## Avis de la Mission régionale d'autorité environnementale Nouvelle-Aquitaine sur un projet de parc agrivoltaïque à Saint-Jory-las-bloux (24)

n°MRAe 2022APNA37

**Localisation du projet :** Saint-Jory-las-bloux (24)  
**Maître ouvrage :** Saint-Jory énergies  
**Avis émis à la demande de l'Autorité décisionnaire :** Préfet de la Dordogne  
**En date du :** 9 février 2022  
**Dans le cadre de la procédure d'autorisation :** Permis de construire  
L'Agence régionale de santé et le Préfet de département au titre de ses attributions dans le domaine de l'environnement ayant été consultés.

Superposition du projet et des habitats à enjeux- extrait étude d'impact page 210

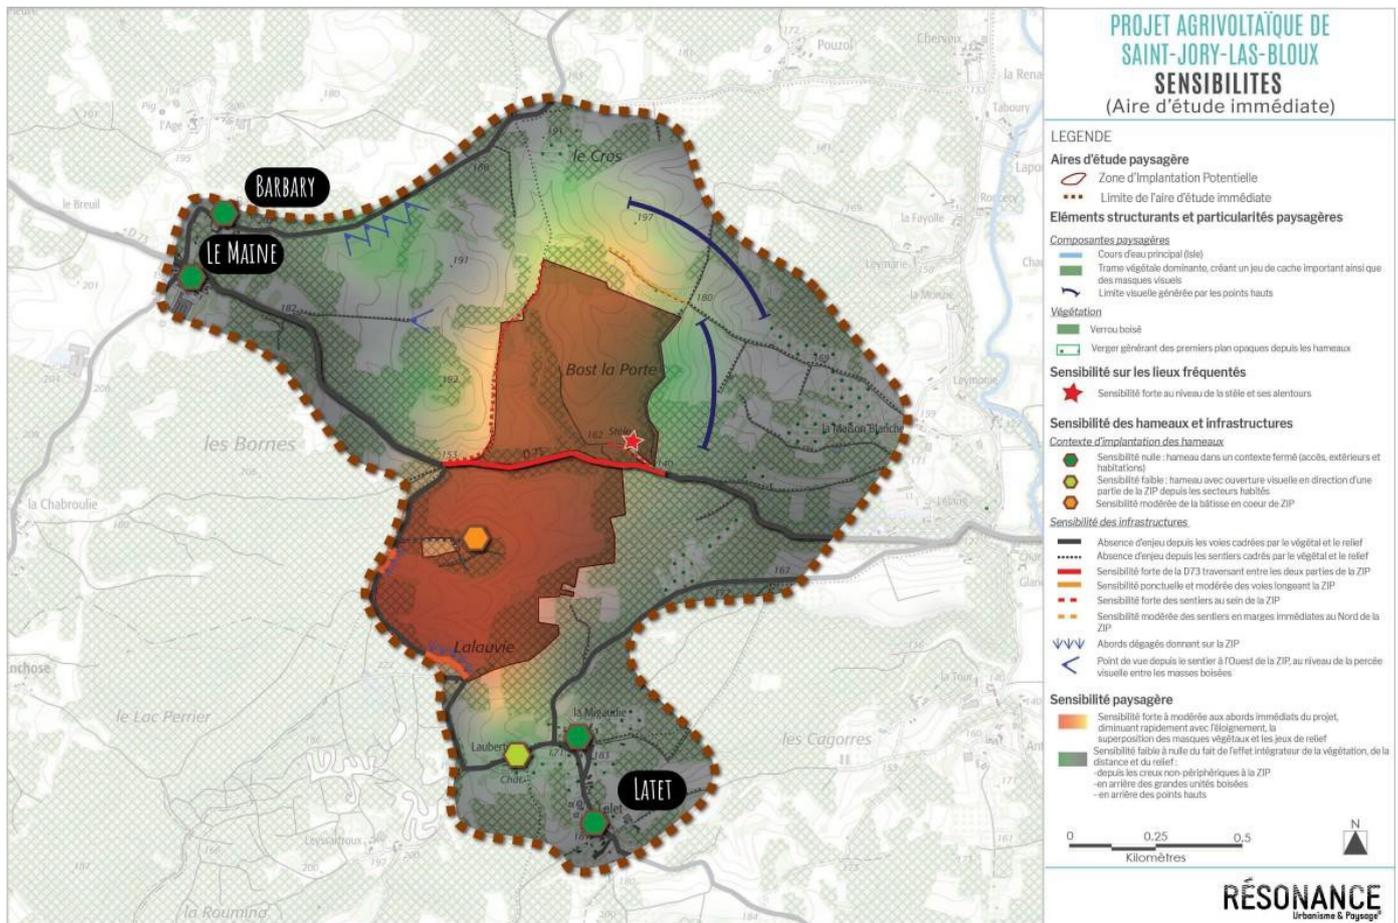
Les habitats naturels à enjeux modérés et forts (pelouses et fourrés) ont été évités. La cartographie des enjeux habitats et du projet retenu est reprise ci-après.

Cartographie de synthèse des sensibilités paysagères de l'AEI- extrait étude d'impact page 167

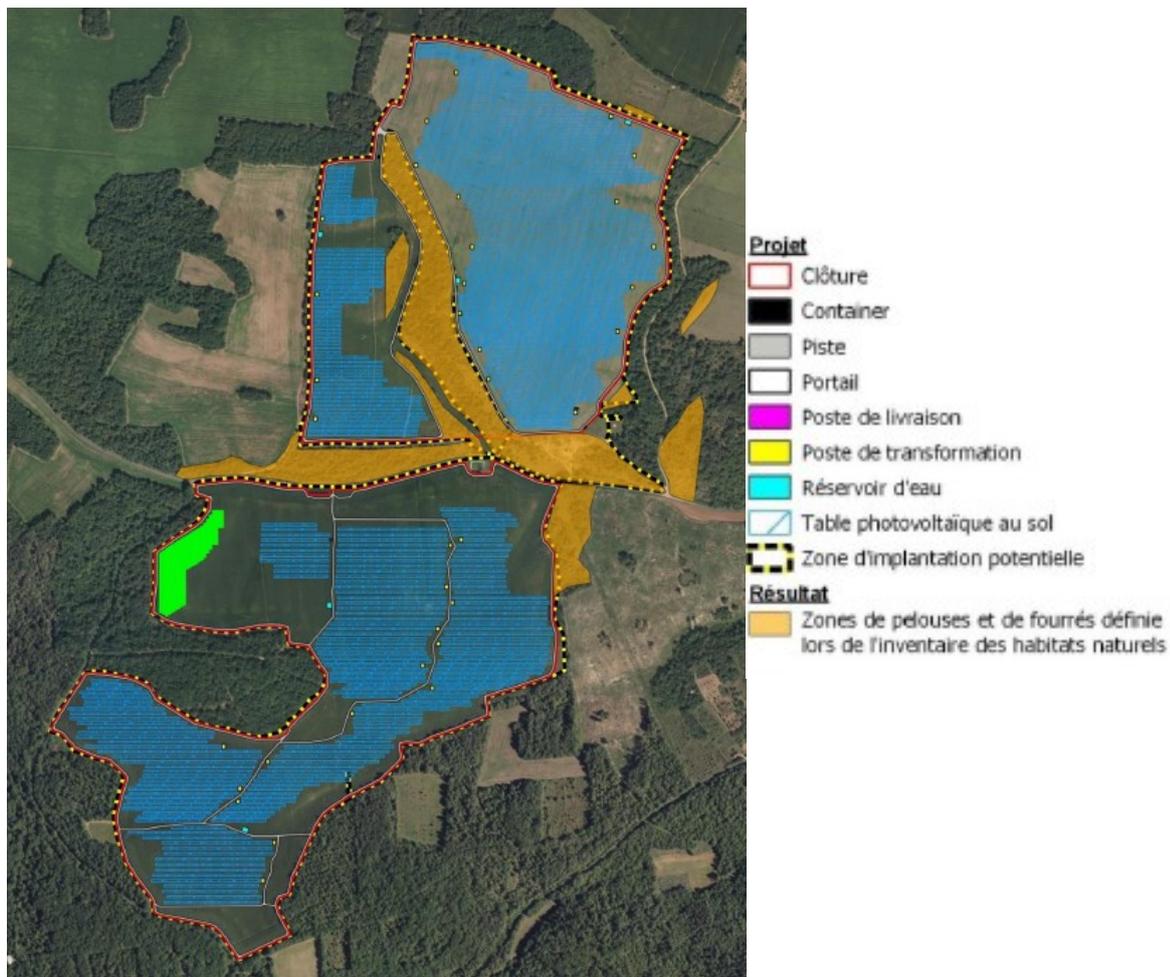
Les incidences et mesures d'intégration paysagère sont présentées en pages 262 et suivantes de l'étude d'impact. Des incidences sont élevées aux abords du site et fortes depuis la route départementale 73, ou encore depuis le site commémoratif au sein même du parc.

La mesure d'intégration paysagère aux abords de la stèle paraît peu pertinente au regard du caractère de recueillement du site. Des plantations naturelles à la place de la pose de panneaux en bois seraient plus adaptées.

**La MRAe demande au pétitionnaire d'améliorer la prise en compte de l'impact paysager en proposant des mesures plus ambitieuses pour l'insertion du parc de panneaux photovoltaïques dans son environnement.**
